快速建筑设计100例

100 Samples of Architecture Design Sketch

黎志涛 编著

前　言

例37　传达室设计

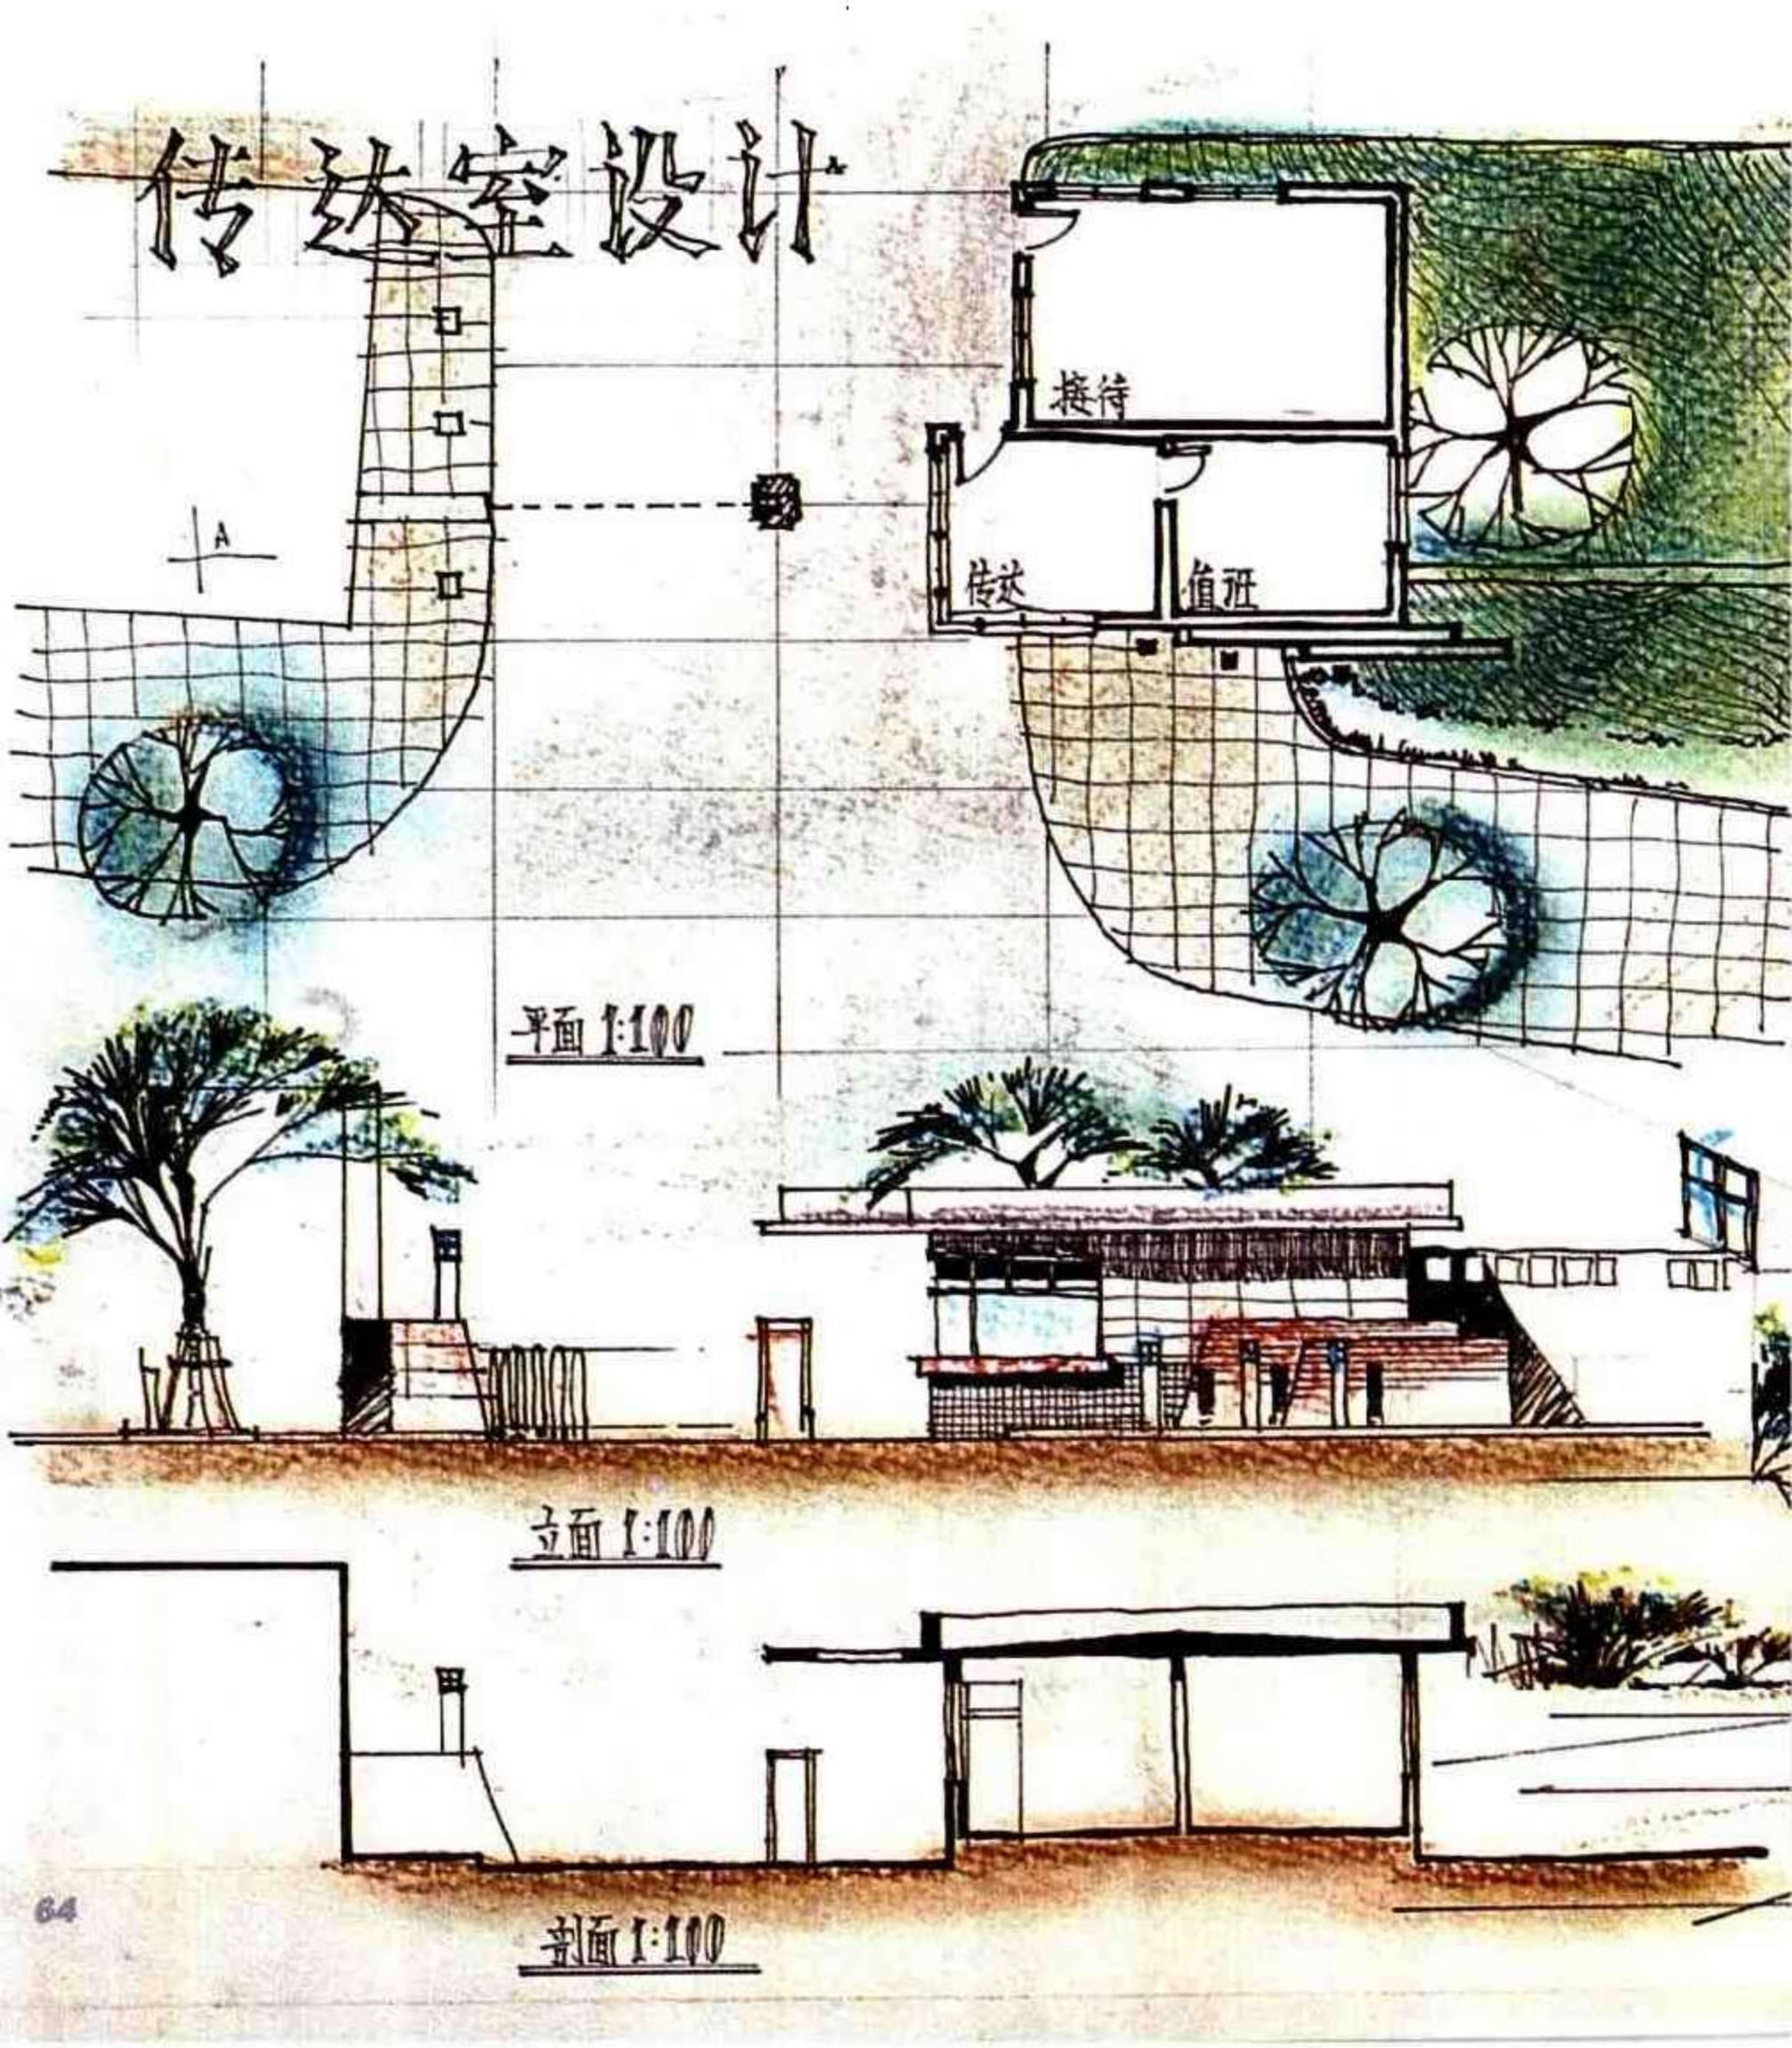
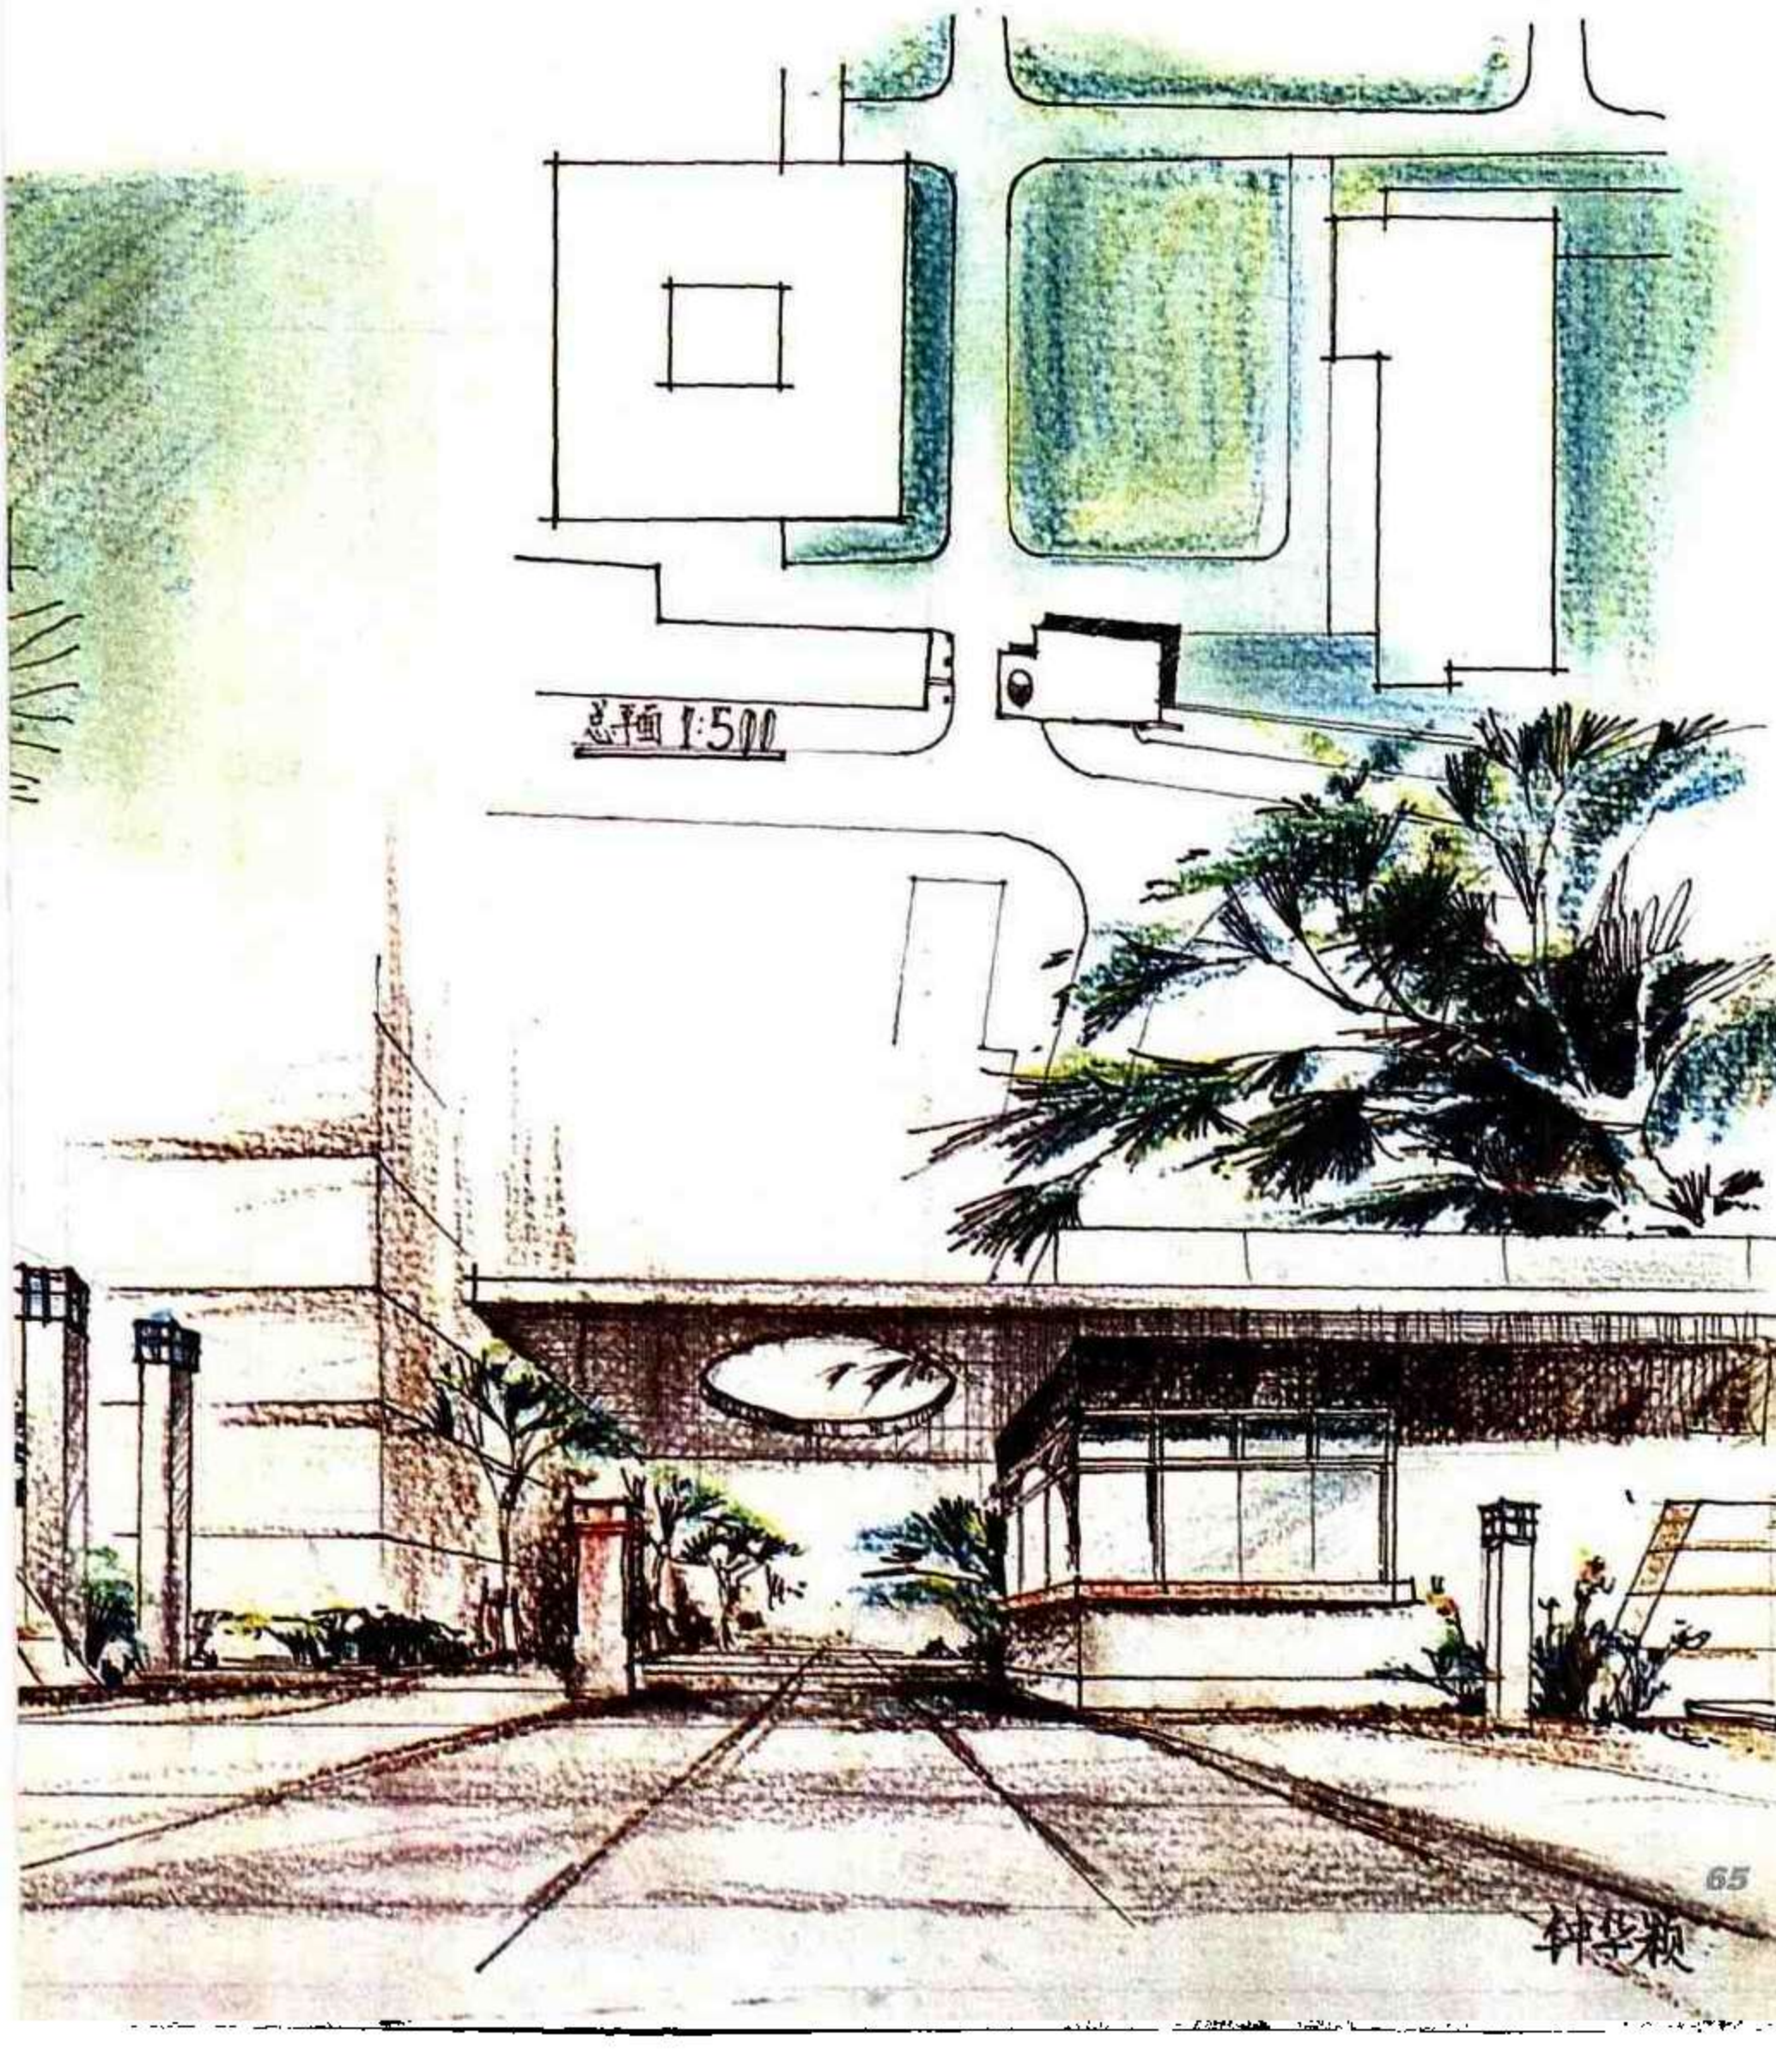
设计 —— 该方案平面功能关系尚好，传达室角窗处理使得视野开阔，符合功能要求，但值班室对外缺少联系方式，接待室门开启位置也不便于管理。造型设计简洁，大门设计符合使用要求。

表现 ——　画面整体效果突出，表现方法不拘谨，较好地体现了制图的速度感。

例38　早餐店设计

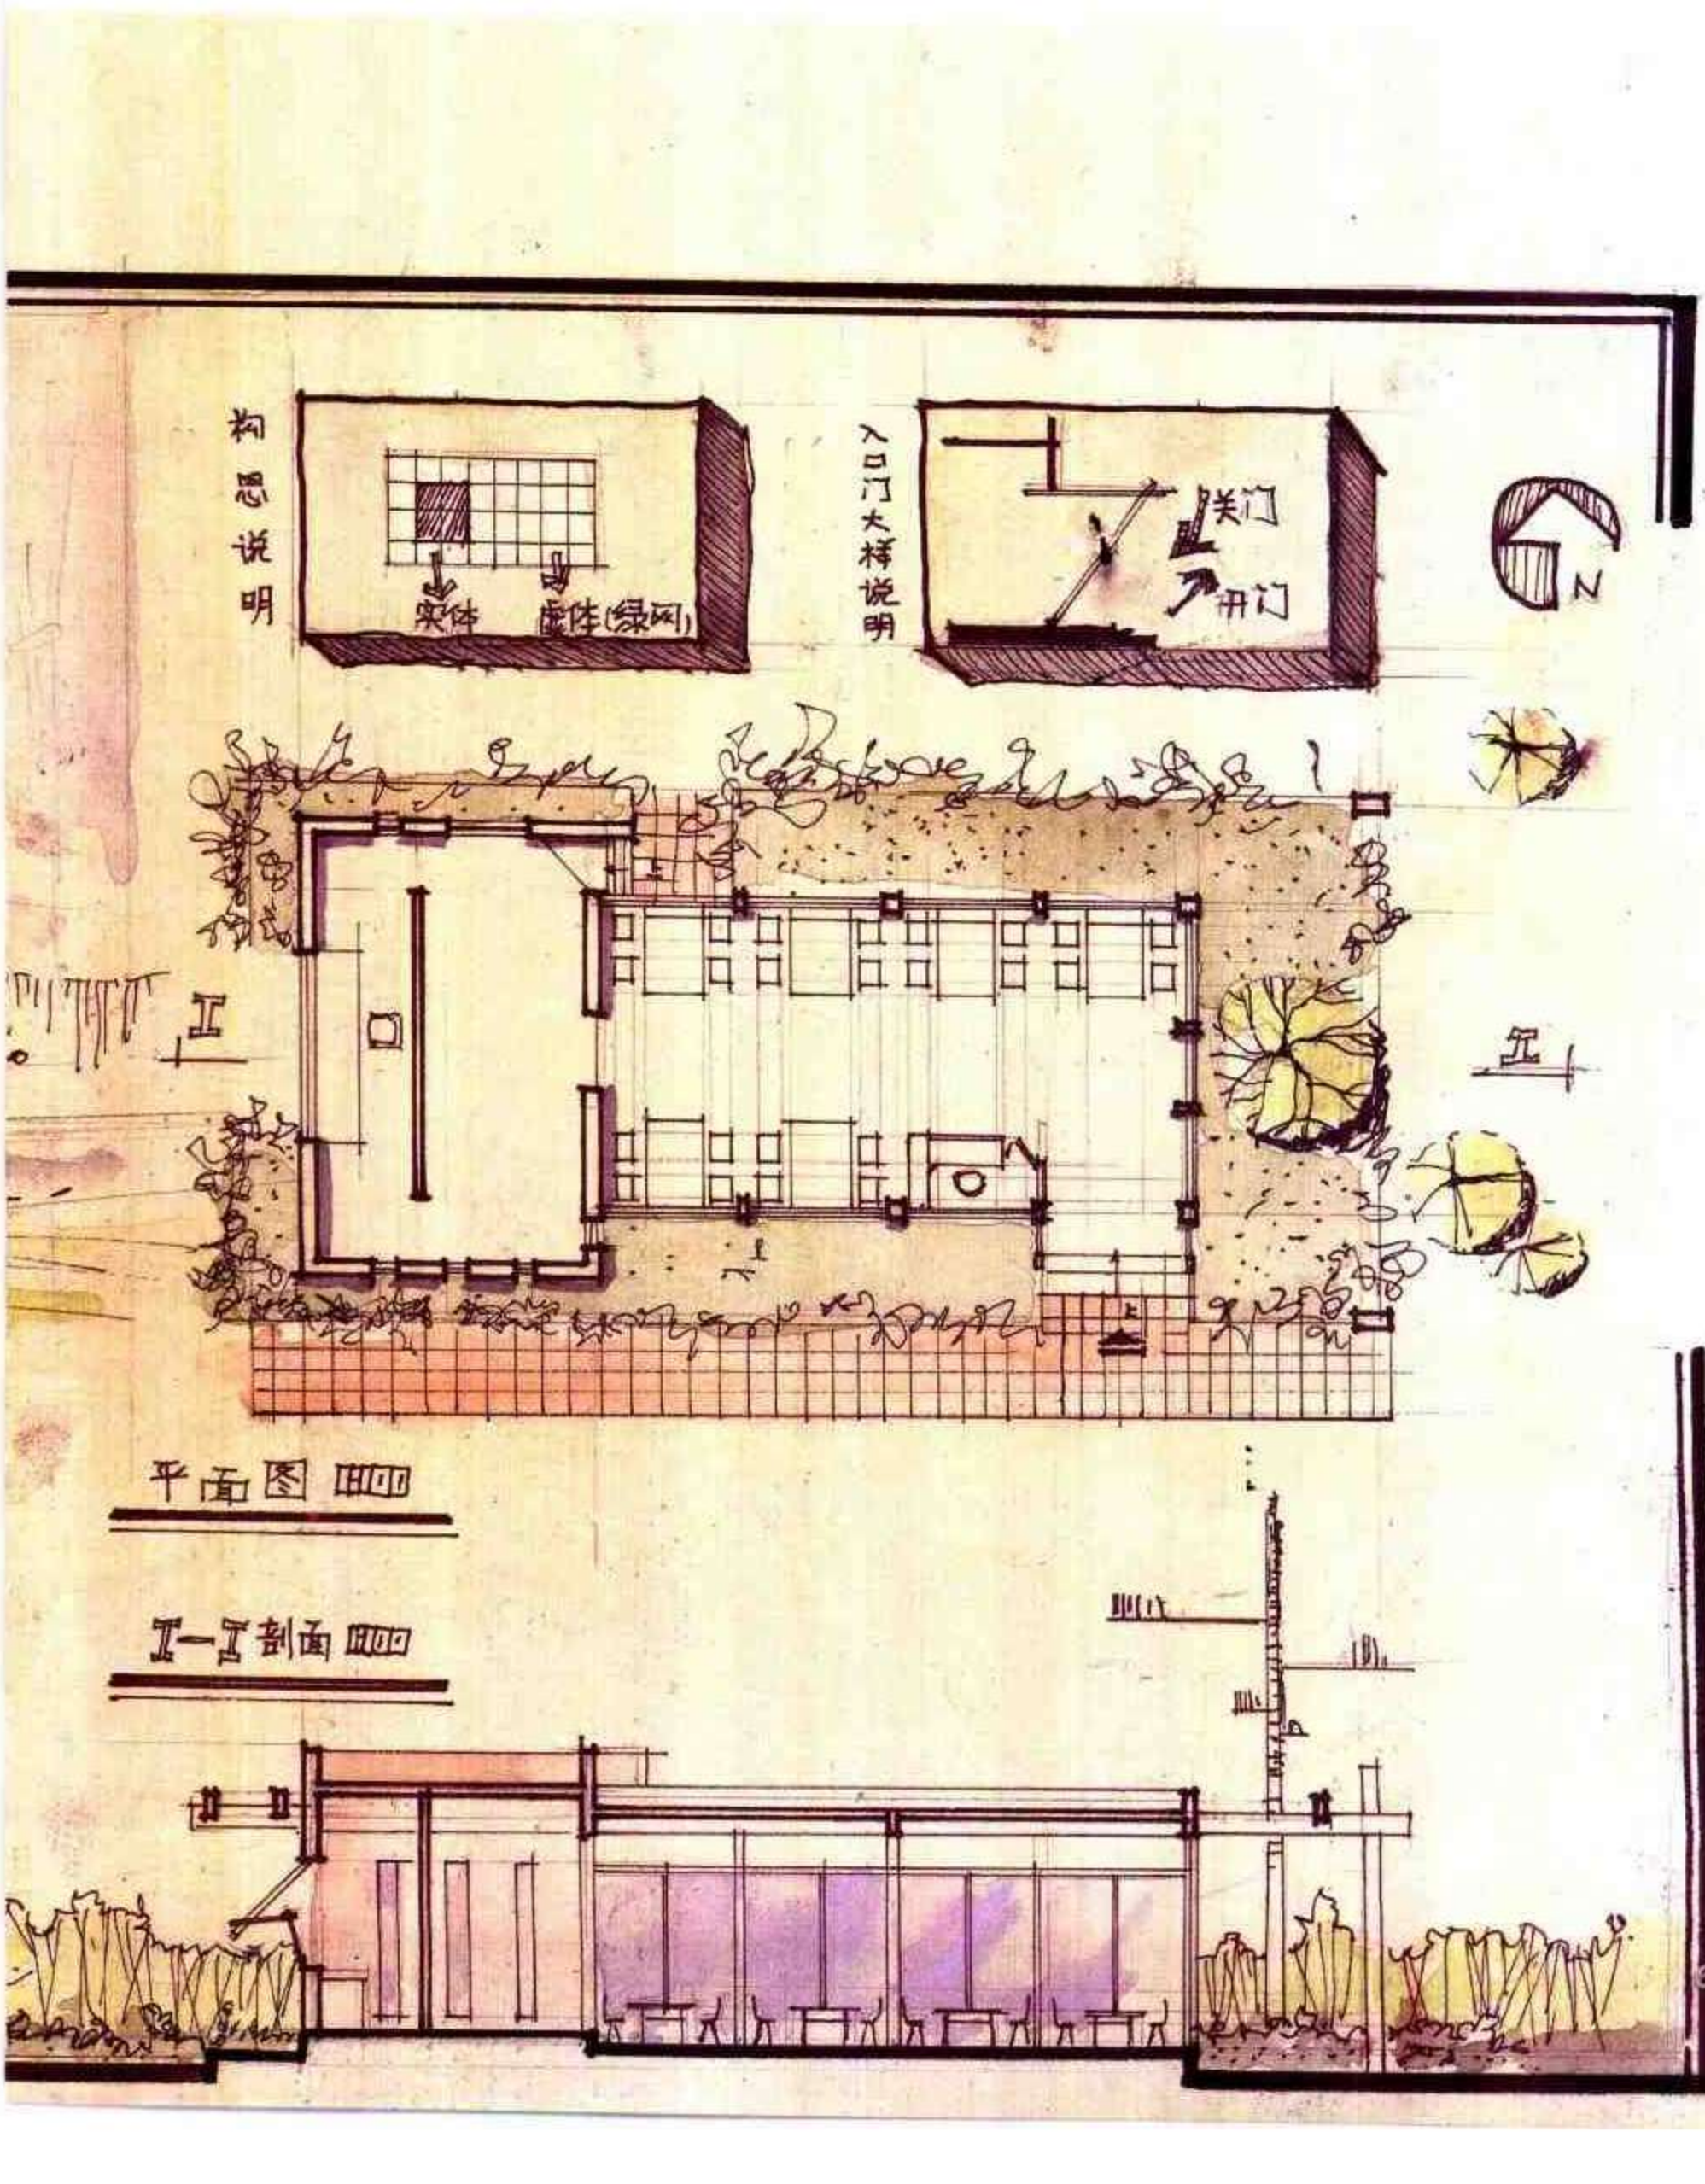
设计——该方案平面功能合理，既考虑到营业要求又兼顾外卖服务。造型简洁、运用构架、材料和绿化丰富造型效果。外卖窗口具有传统形式，但大门想法欠妥。

表现——画面清晰淡雅，表现力较强，透视图表现环境气氛较好。
